高浜発電所 1 号炉、2 号炉、3 号炉及び 4 号炉 原子炉設置変更許可申請書 新旧比較表

2021年11月

関西電力株式会社

黒字下線：変更箇所

第 2.1.1 図 管理区域及び保全区域図

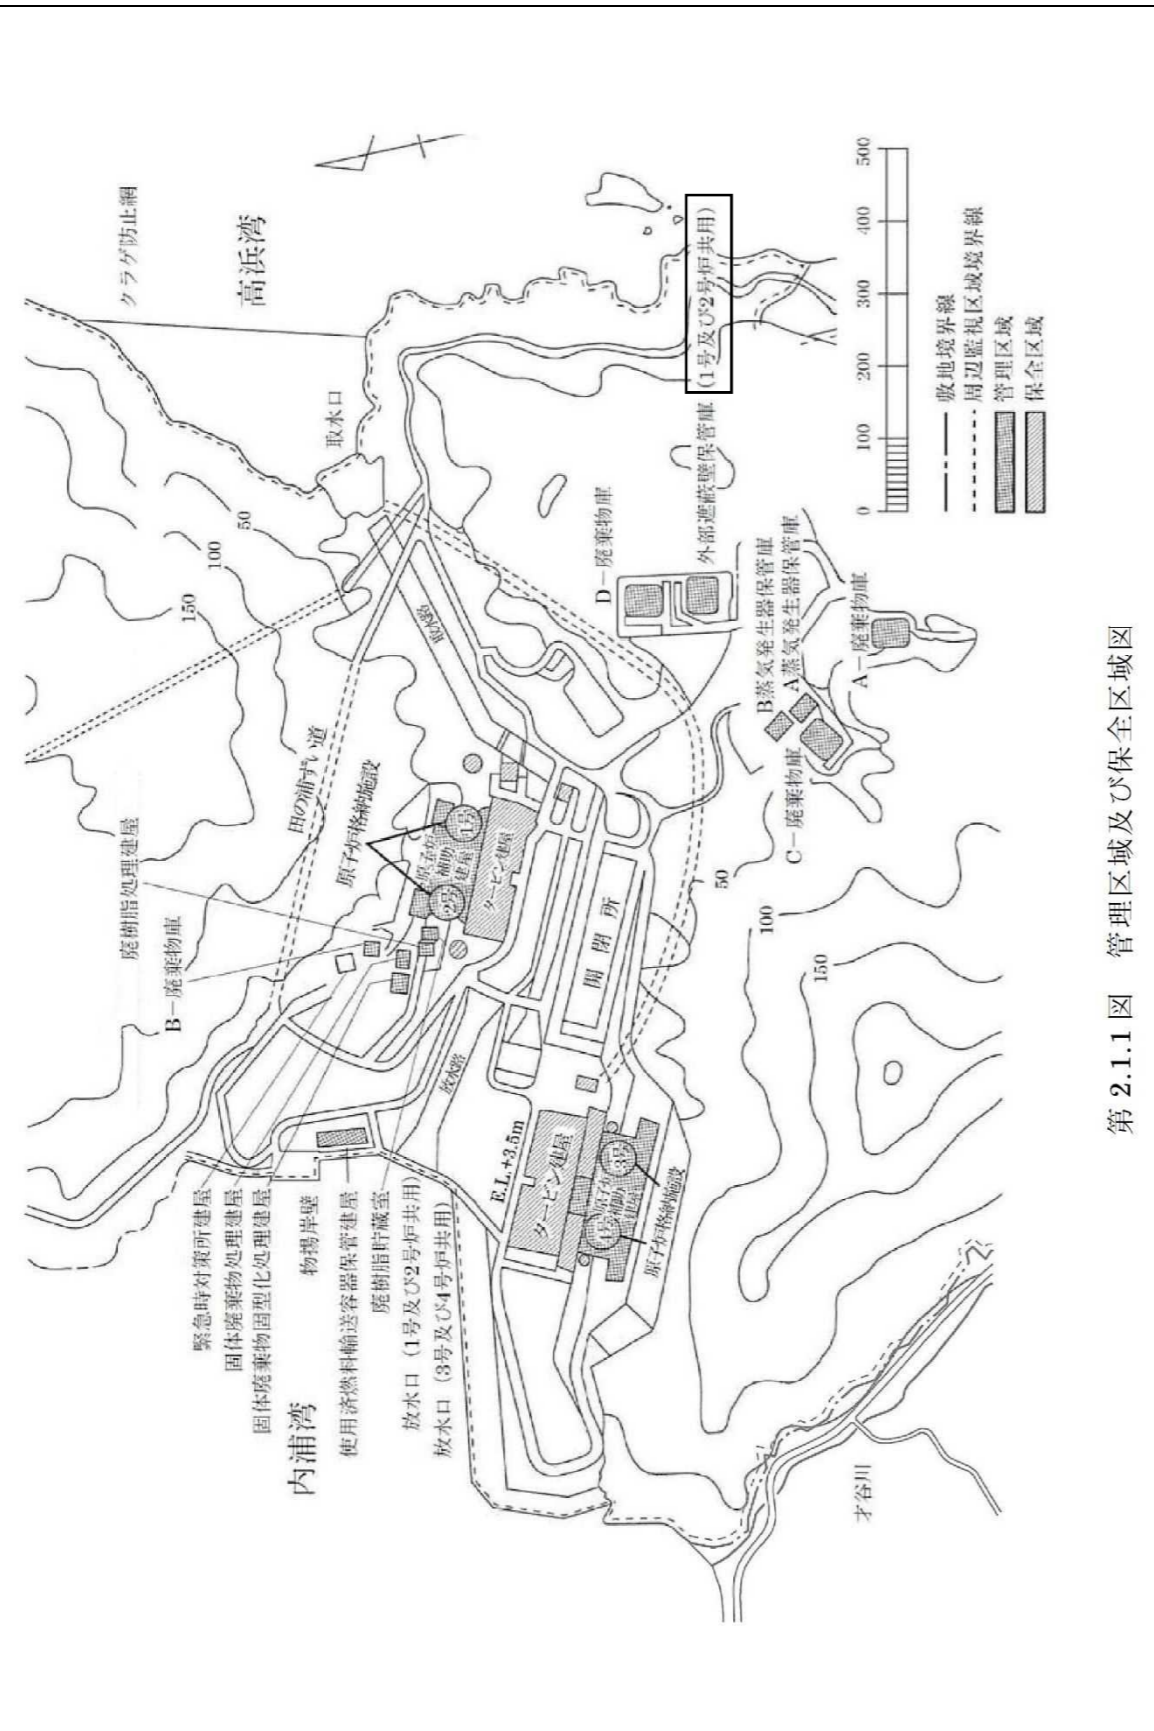
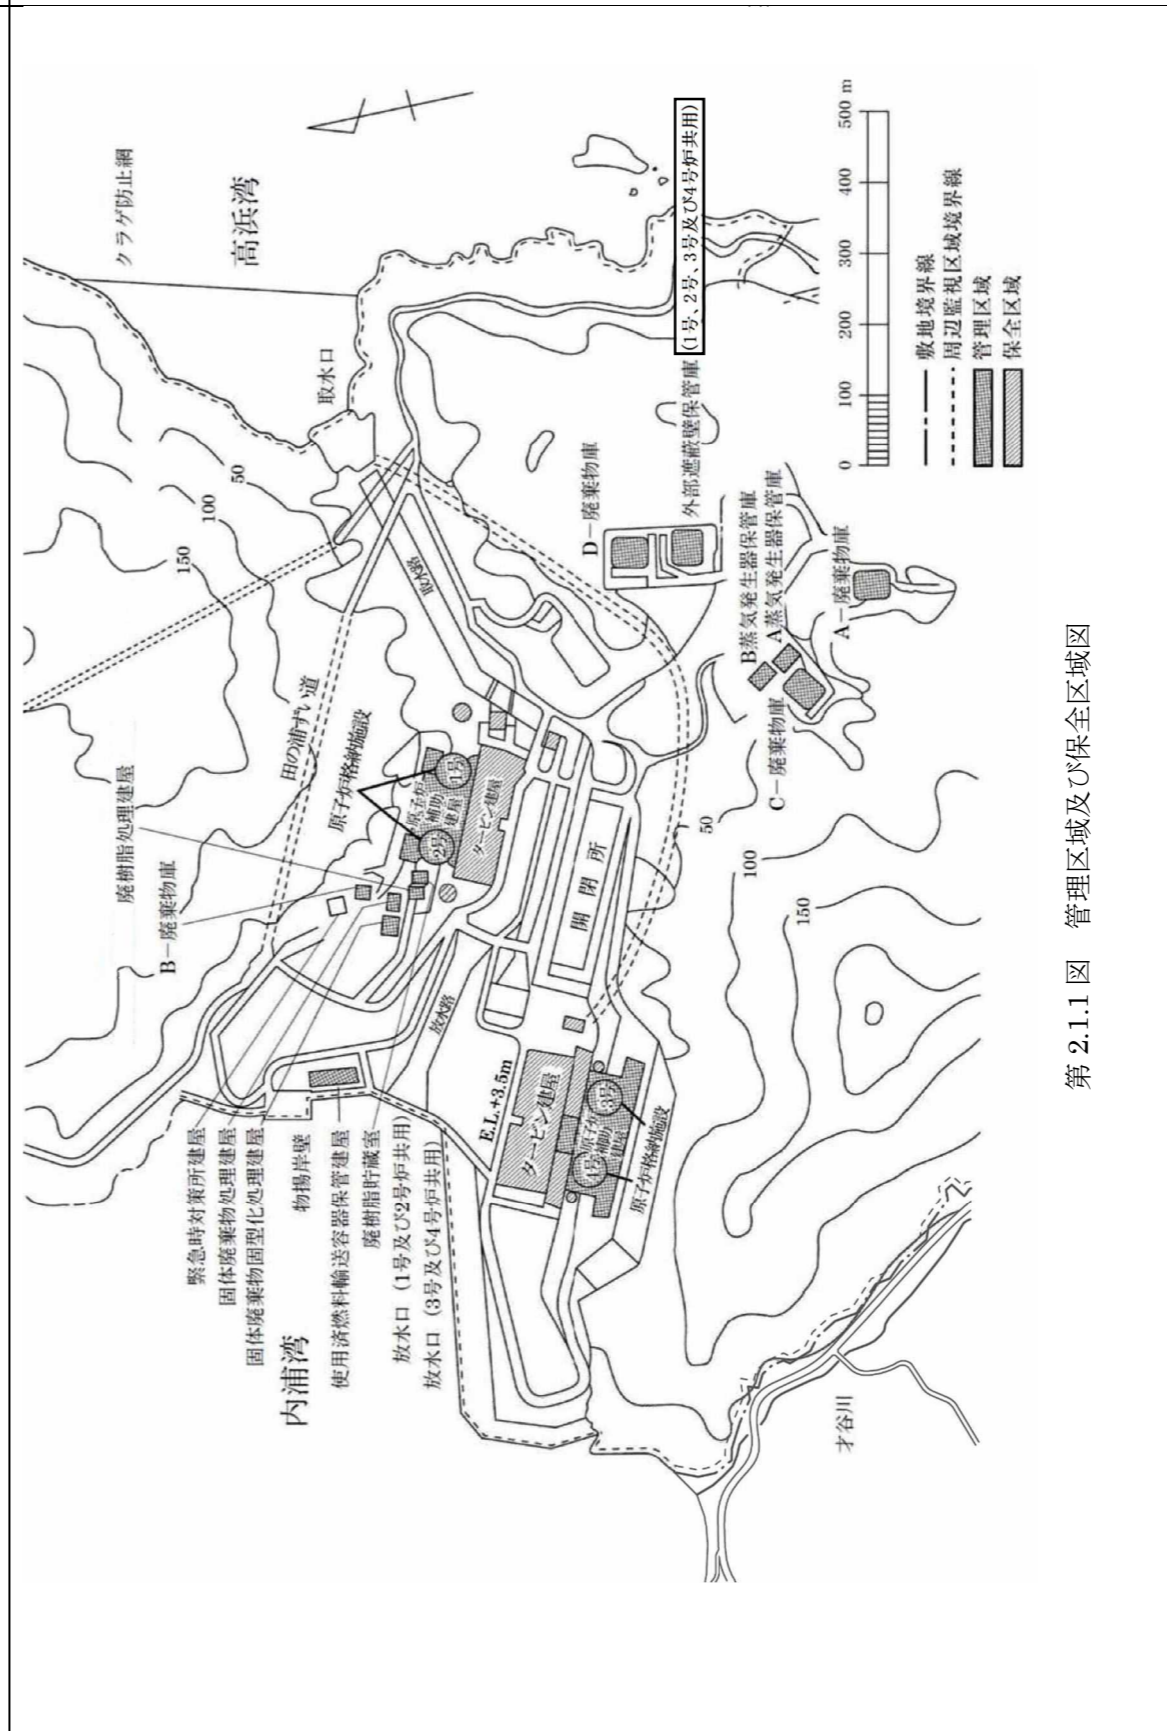
外部遮蔽壁保管庫の共用化

第 2.1.2 図 周辺監視区域図

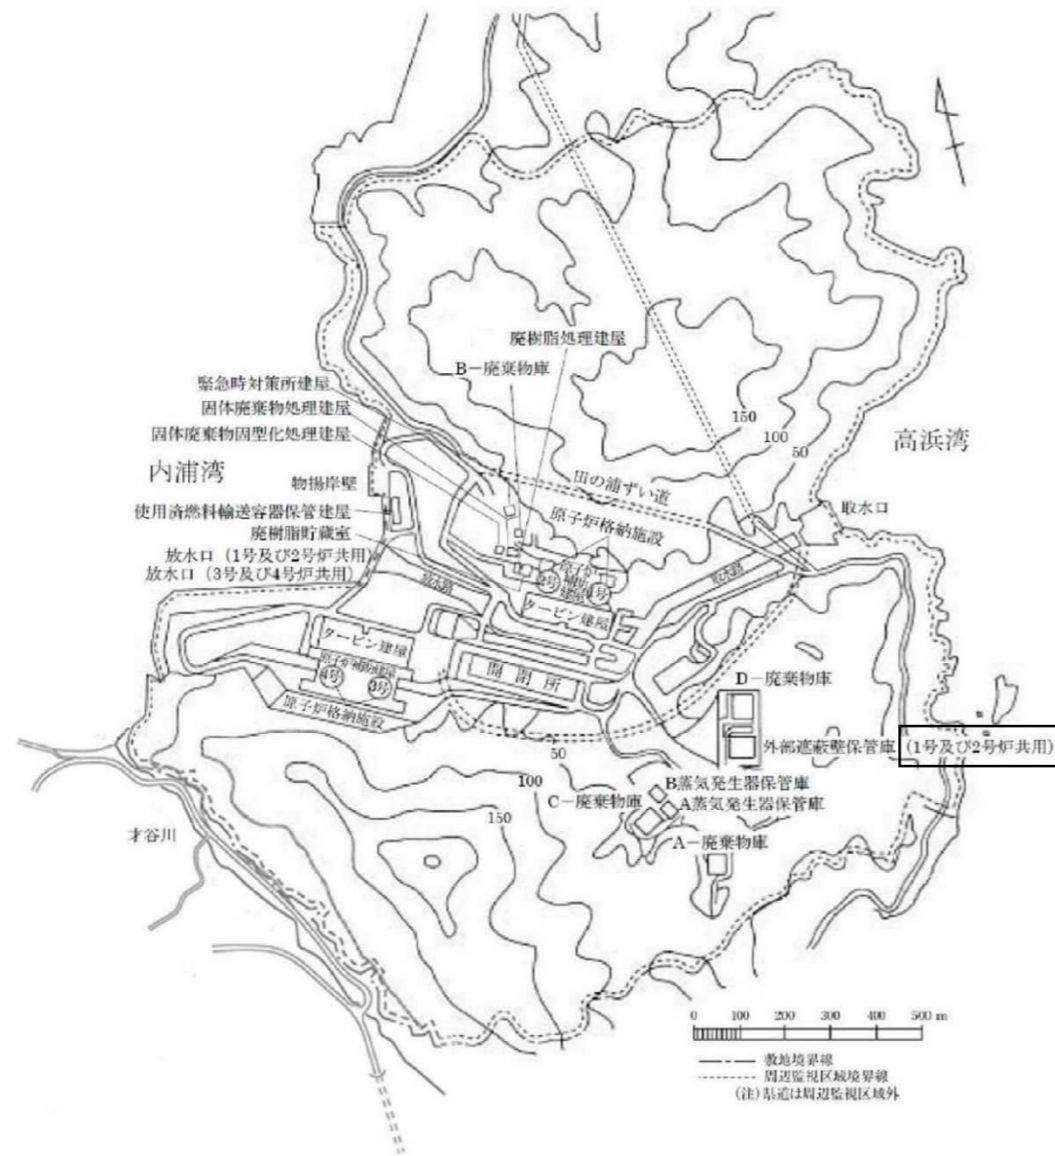
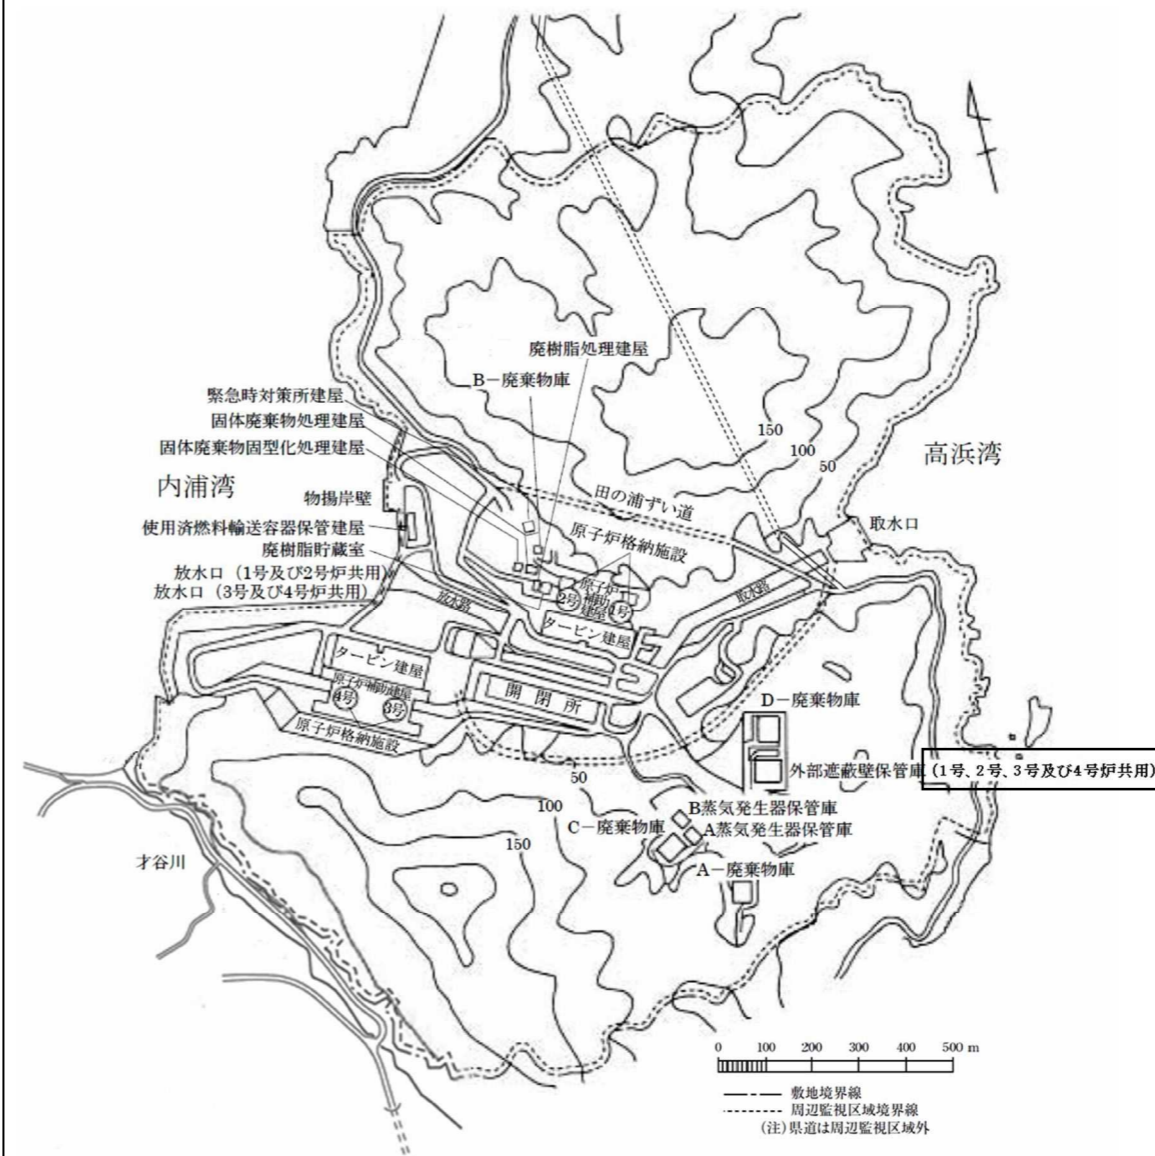
外部遮蔽壁保管庫の共用化

第 2.1.1.1 図 管理区域及び保全区域図

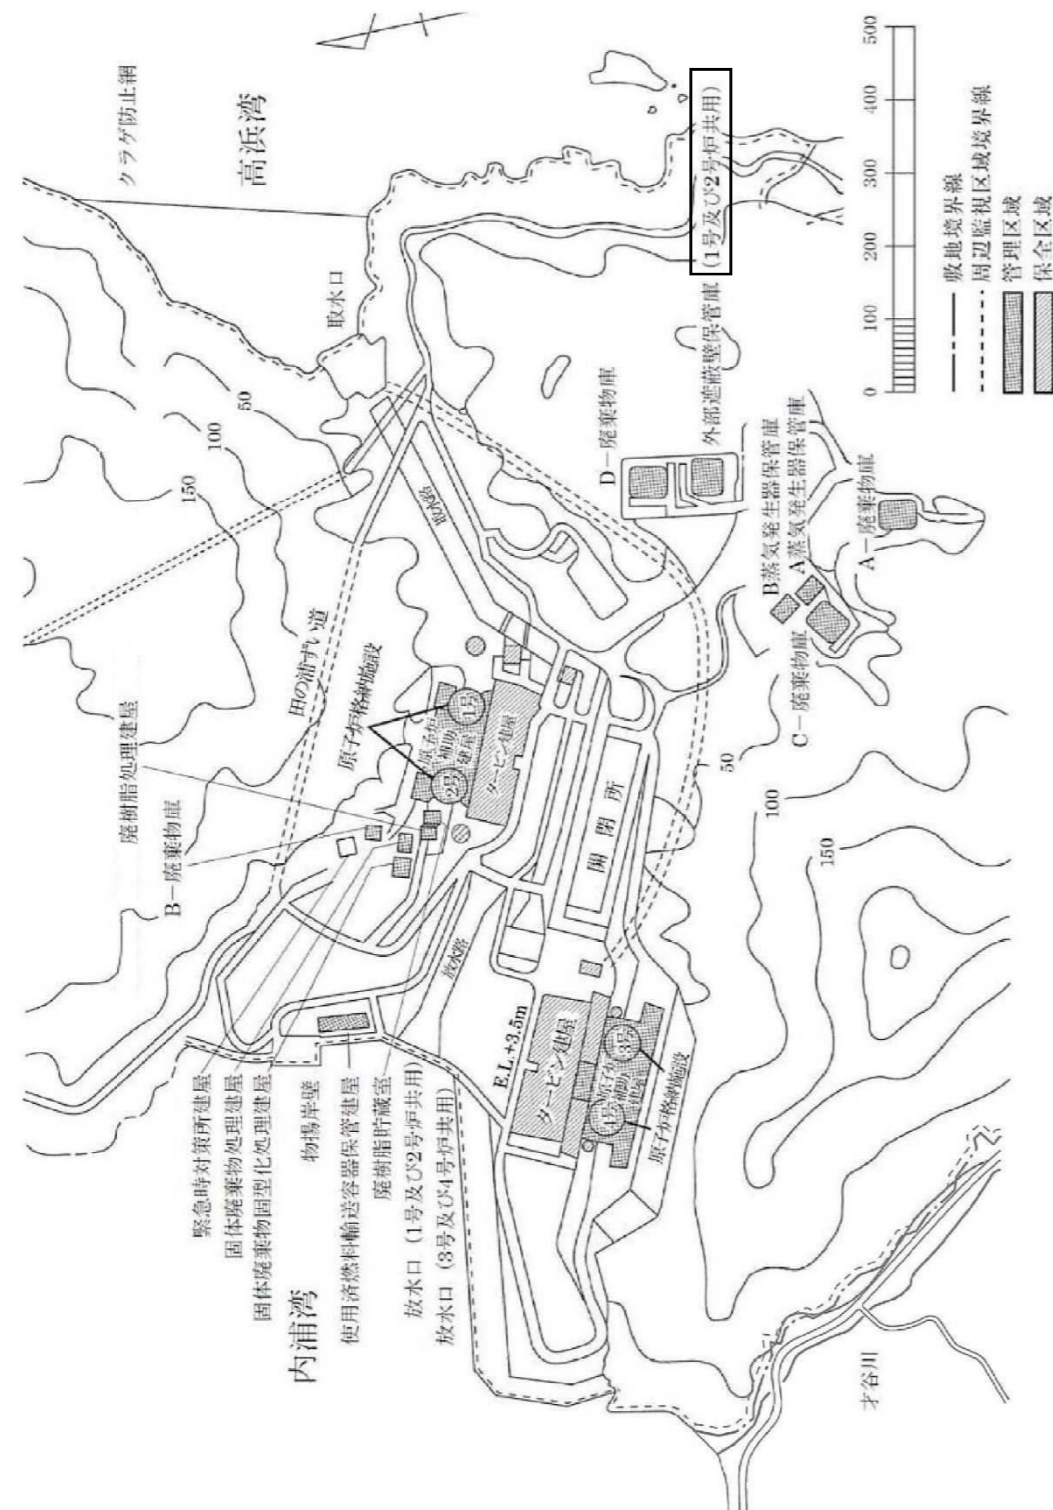
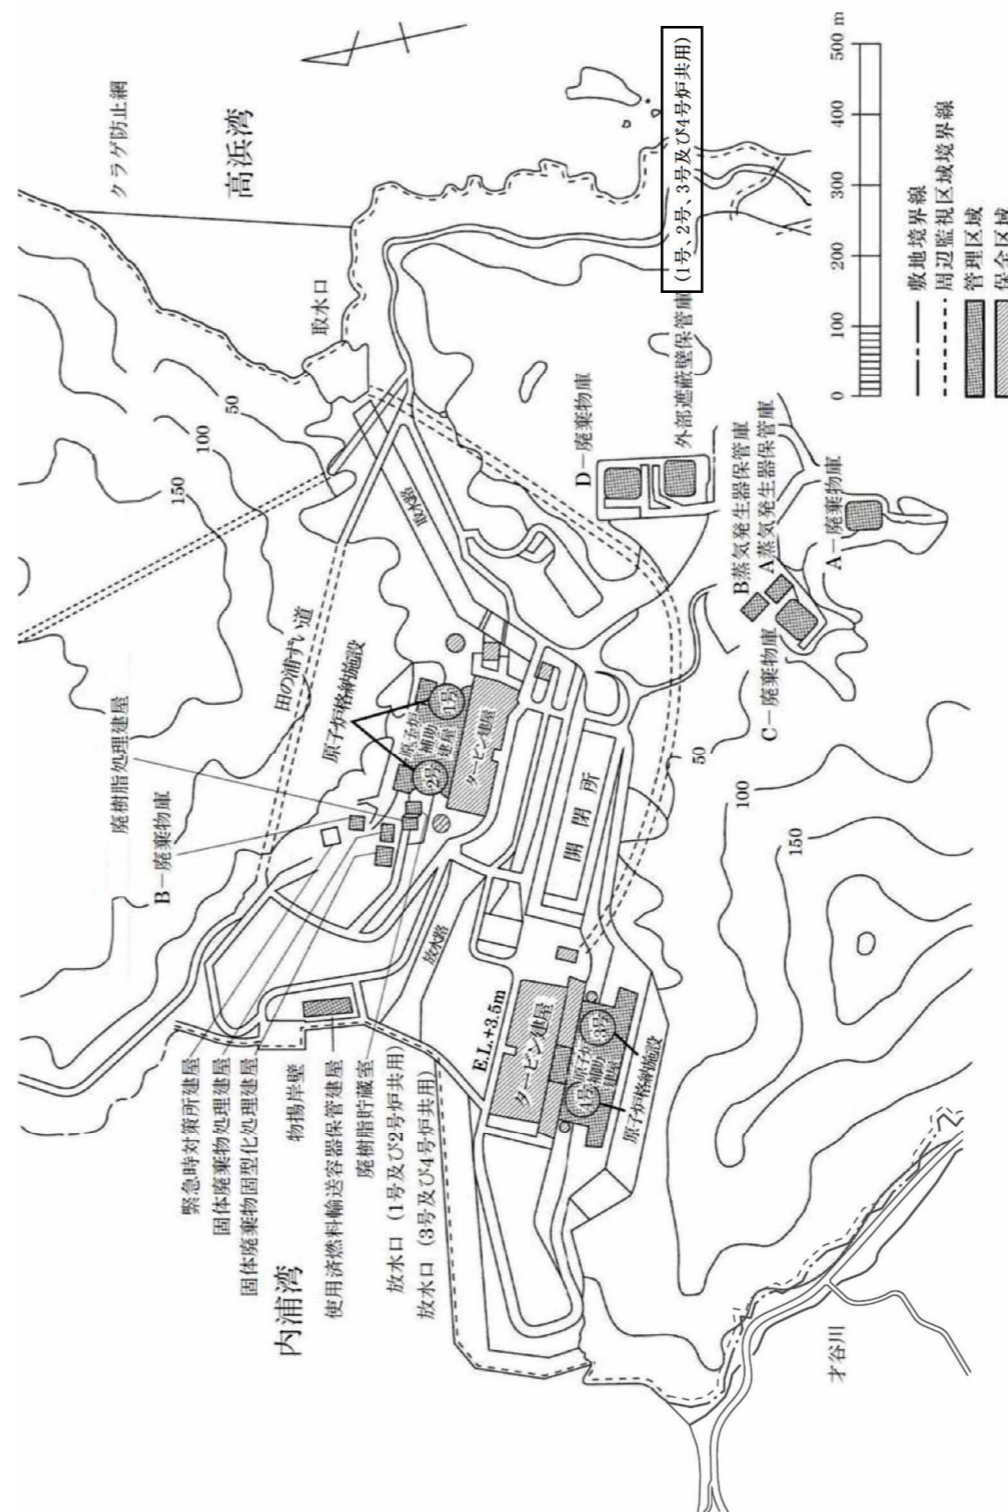
外部遮蔽壁保管庫の共用化
